Hørings svar: Klimastatus og -fremskrivning 2024

CONCITO takker for den betydelige transparens om forudsætninger og metode og gode formidling af resultater i Klimastatus og -fremskrivning 2024 (KF24). Vi takker også for muligheden for at kommentere på det omfattende materiale og for tilbud om dialog om forudsætningerne.

Grænsehandel med motorbrændstof er formentlig undervurderet

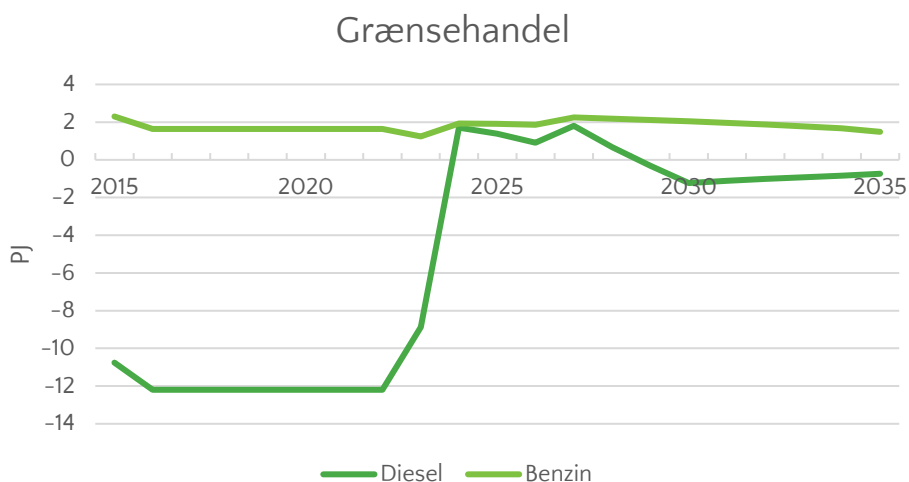
CONCITO vil gerne rose det omfattende arbejde, der er gjort med at udarbejde en ny model for grænsehandel med motorbrændstof, og den grundige dokumentation heraf. Modellen ser ud til at medtage de væsentligste effekter og resulterer i mætningskurver, hvis form adresserer [den kritik vi tidligere har fremsat](#).

Vi bifalder også den omfattende dokumentation af de anvendte data, men savner yderligere oplysninger om elementerne i den fremskrevne forskel i priser mellem Danmark og hhv. Sverige og Tyskland. Disse tal bør opdeles i bidrag fra afgift, omkostninger til CO₂ fortrængningskrav og brændselspriser.

Vi er tvivlende overfor om brændstofpriserne er opgjort korrekt. Den anvendte kilde EU Oil Price bulletin har tidligere kraftigt overvurderet prisen på brændstof i Danmark. I det avancemulighederne er begrænsede for særlig lastbildiesel, da speditører har betydelig forhandlingskraft, virker det usandsynligt, at der er væsentlig forskel på produktprisen (uden politisk bestemte omkostninger) i Danmark, Sverige og Tyskland. Vi anbefaler derfor, at prisforskelle mellem landene alene bestemmes ud fra forskelle i politisk bestemte omkostninger. Med de nuværende forudsætninger er diesel kun [20 øre/liter billigere i Danmark end Tyskland](#) (ekskl. moms) på trods af at [dieselafgiften er 84 øre/liter lavere](#). Det skrappe tyske CO₂ fortrængningskrav burde umiddelbart give anledning til en større meromkostning end det danske.

CONCITO vurderer på baggrund af dialog med kontakter i erhvervet at værdierne for standsningsomkostninger og bagatelgrænse er overvurderet. Som vist i [følsomhedsberegningerne](#) vil lavere værdier give anledning til en stejlere grænsehandelskurve end den der er anvendt til KF24. Potentielt er parametrene C og B helt nede på 100 kr.

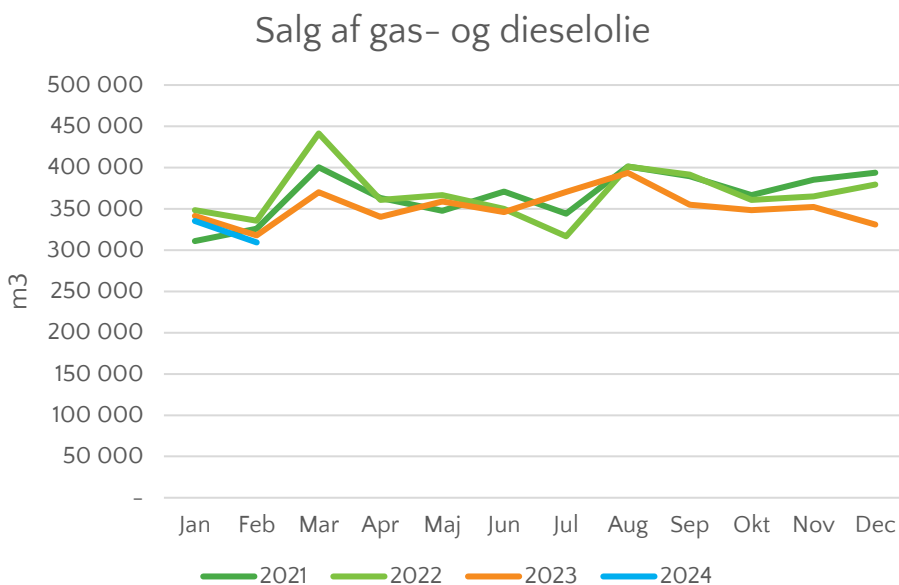
Den betydelige reduktion i grænsehandel fra 2023 til 2024 bør efterprøves ved at se på den månedlige energistatistik. Reduceret grænsehandel tegner sig jf. tallene i "[National Energibalance](#)" for 10,5 ud af 16 PJ reduceret dieselforbrug. 10,5 PJ svarer til knap 300 mio. liter diesel eller ca. 25.000 m³ diesel om måneden. 16 PJ svarer til 444 mio. liter diesel eller ca. 37.000 m³ diesel om måneden. 16 PJ svarer samtidig til en udledning på 1,2 mio. tons CO₂.

Den månedlige [olieforsyningsstatistik](#) viser kun et fald på ca. 7.000 m³/måned for januar og februar sammenlignet med sidste år. Der kommer data for marts d. 23. maj efter deadline for indsendelse af høringsvar. CONCITO opfordrer KEFM og SKM til løbende at følge statistikken og vurdere om estimerer for ændring i grænsehandel ser retvisende ud.

Raffinaderiernes reduktioner er overvurderede

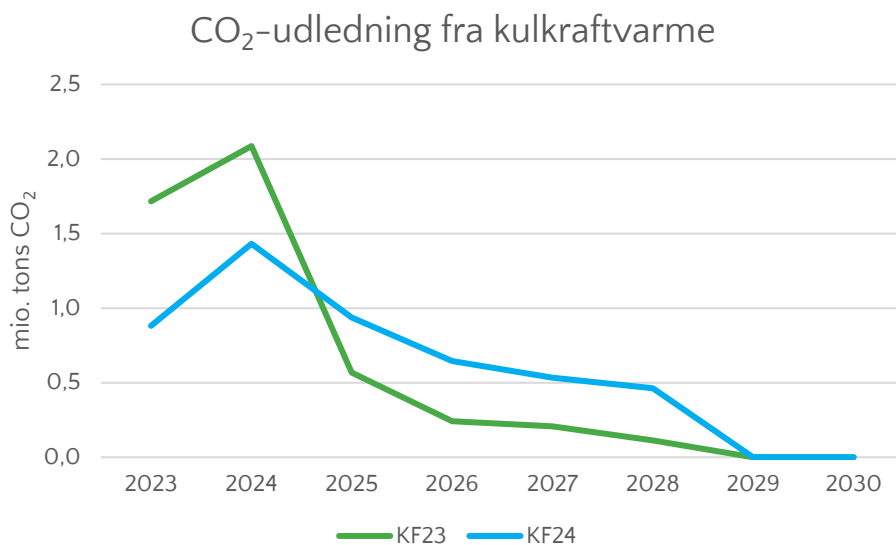
CONCITO har tidligere kritiseret regeringens skønnede aktivitetsnedgang på cementproduktion og raffinaderier som følge af grøn skattereform. Aktivitetsnedgangen som følge af den danske CO₂ afgift er nu blevet kraftigt justeret for cementproduktion, men det lader til at skønnet for raffinaderierne fortsat er det samme. [Drivkraft Danmark anfører til deres høringssvar](#) til KF24 forudsætningerne at de ikke kan genkende aktivitetsnedgangen på 29 %, men at andre tiltag kan reducere udledningerne. Høringssvaret angiver dog ikke noget om omfanget af disse øvrige reduktioner. CONCITO bemærker, at de andre tiltag Drivkraft Danmark peger på, primært giver flere grønnere produkter fra raffinaderierne men kun i begrænset omfang en grønnere produktion med lavere fossilt procesenergiforbrug. Reduktionen i egetforbruget af fossile brændsler svarende til 0,4 mio. tons CO₂ reduktion er derfor med stor sandsynlighed overvurderet.

Vi savner en analyse, der redegør for, i hvilket omfang udledningerne kan falde, hvis aktivitetsniveauet er uændret. Selvom CCS er relevant for raffinaderierne, kan reduktion med CCS ikke bidrage til de 0,4 mio. tons, da reduktioner fra CCS allerede er indregnet andetsteds i KF24. Analysen bør samtidig svare på, hvad raffinaderigassen skal bruges til, hvis ikke den brændes af.
